## Uttale til søknad om utbygging av Lauvåsåna kraftverk

Jarven nøkkelbiotop N 111, Strand.

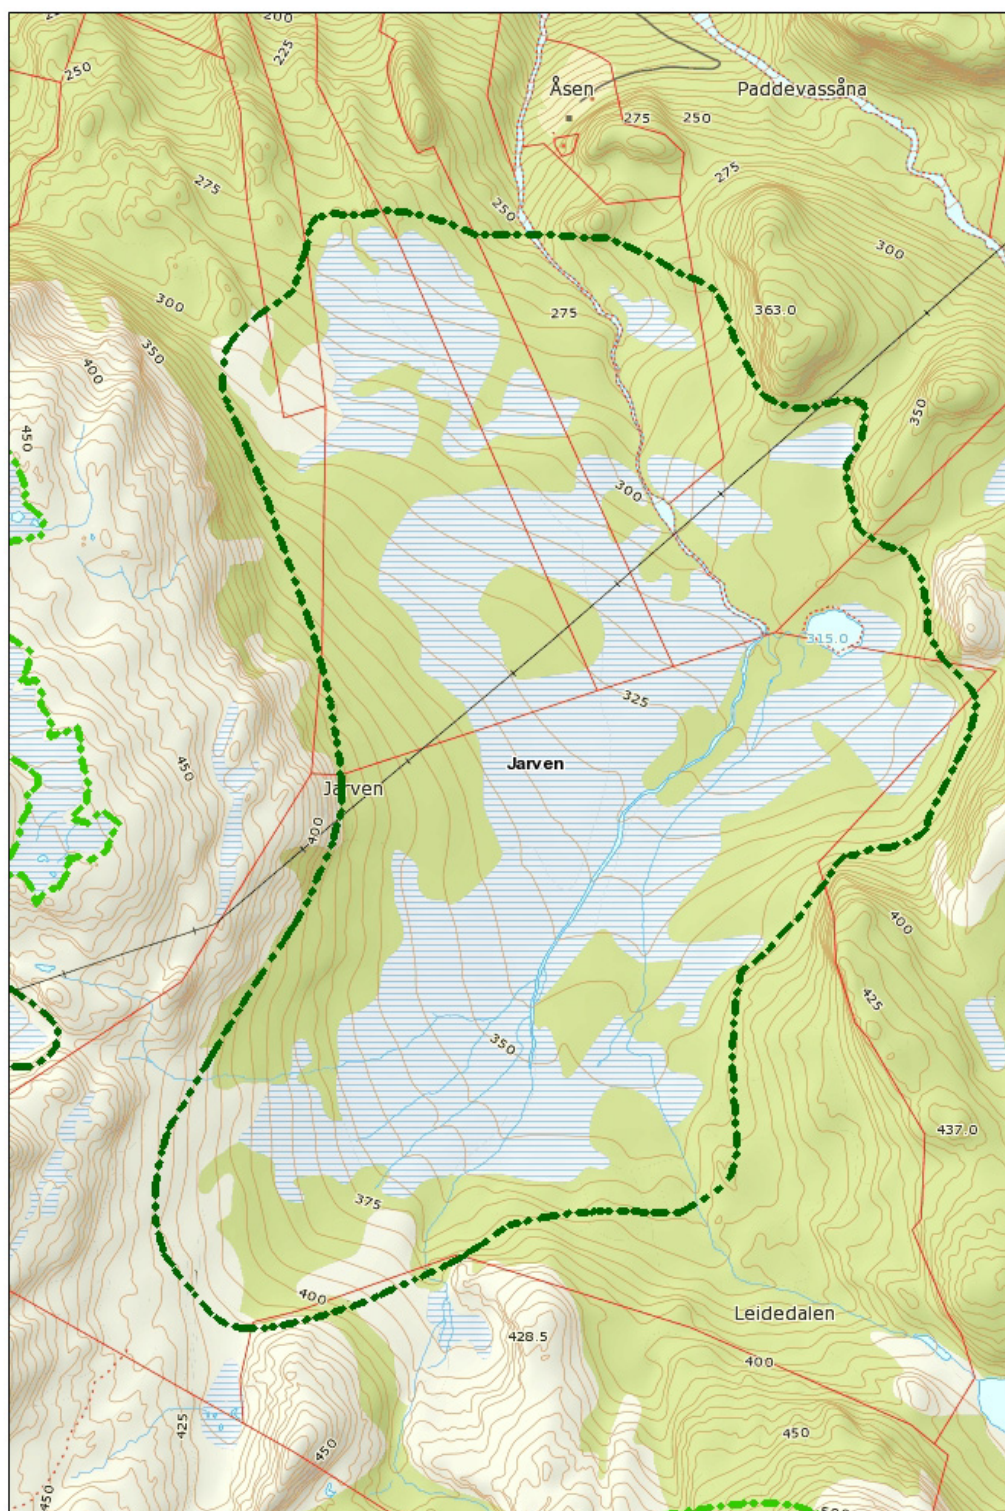
I søknaden er det også vurdert å legge inntaket til kote 260, men det er frafalt og det søkes bare om inntak på kote 295 som er langt inne i nøkkelbiotopen N 111 Jarven. Denne biotopen er avsett som svært viktig med hensyn til bevaring (se vedlagt kart). Med redusert vannføring og veianlegg er disse inngrepene ikke akseptable i en nøkkelbiotop.  
Dersom kraftverket får konsesjon, må inntaket ikke legges høyere enn kote 260 som ligger på grensen til nøkkelbiotopen. Vei og riggområder må også stoppe der.
